48F-11-004

不具合連絡書

415CFP-091-50F

0.3MM N-ZIF CONTACT A

略図(必要な場合のみ)

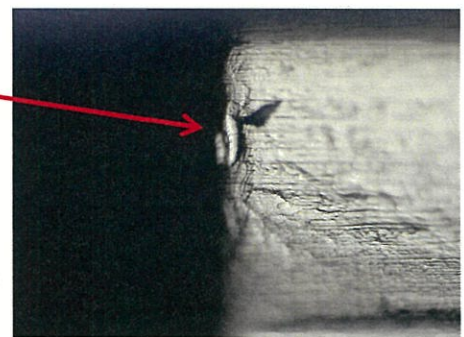
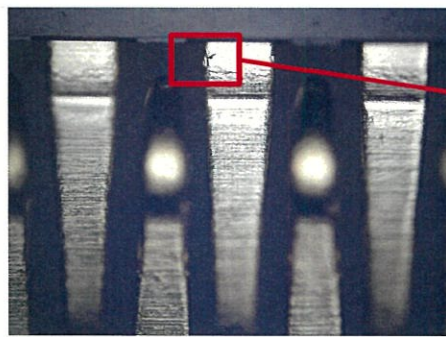
成形時かじり発生

K項 0.28 ± 0.008 に対し、0.281~0.283有り
